REPÚBLICA DE CHILE
DIRECCIÓN REGIONAL
SERVICIO DE EVALUACIÓN AMBIENTAL
REGIÓN DE ATACAMA

RESUELVE CONSULTA DE PERTINENCIA DE
INGRESO AL SEIA, PROYECTO "MEJORAS AL
DISEÑO DE ZANJA DE DISPOSICIÓN DE LODOS
N°1 EXISTENTE".

RESOLUCIÓN EXENTA N°

27

Tabla 1. Comparación de características Zanja N° 1 contenidas en RCA N° 275/2012 versus propuesta contenida en Consulta de Pertinencia.

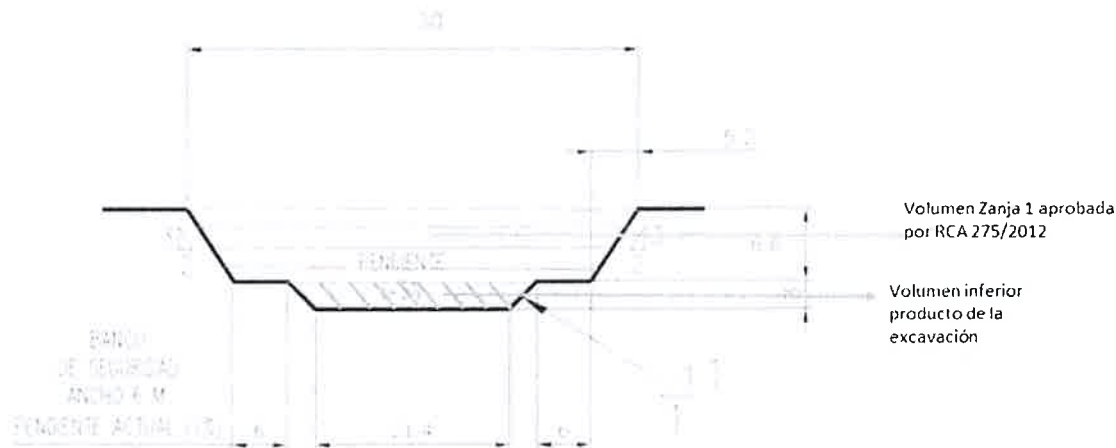
El proyecto aumentará la capacidad de la zanja de disposición de lodos (residuo peligroso), en un volumen adicional de 5.252 m³, respecto a lo evaluado ambientalmente en la RCA N°275/2012. Este diferencial de volumen, tiene una capacidad de albergar una cantidad mayor de lodos a lo evaluado ambientalmente, debido a ello esta modificación por sí sola, corresponde a una actividad listada en el literal o.9 del artículo 3° del RSEIA.

Si bien el Titular declara que por motivo de la modificación de la geometría interna de la zanja de disposición de lodos, no aumentara la cantidad y frecuencia de lodos a disponer de lo ya evaluado ambientalmente en la RCA N° 275/2012. Lo declarado en la pertinencia referido a efectuar mejoras a la zanja de disposición de lodos, trae consigo aumentar la capacidad o volumen interno de la zanja en 5.252 m³ de volumen adicional. La capacidad de almacenamiento de lodos (residuos peligrosos) aumentaría a lo ya evaluado ambientalmente, constituyendo dicha modificación a un proyecto o actividad listado en el literal 0.9 del artículo 3° del RSEIA.

El aumento en la capacidad de la zanja de disposición de lodos, y como consecuencia la posibilidad de disponer mayor cantidad de lodos (residuos peligrosos) puede modificar sustantivamente la extensión, magnitud o duración de los impactos ambientales del proyecto o actividad evaluada ambientalmente en la RCA N°275/2012.

1. Que, el Proyecto "Mejoras al Diseño de Zanja de Disposición de Lodos N°1 Existente", **requiere ingresar obligatoriamente al SEIA en forma previa a su ejecución**, en consideración a los antecedentes aportados por el Titular y lo expuesto en los considerandos N° 6 y 7 de la presente Resolución.
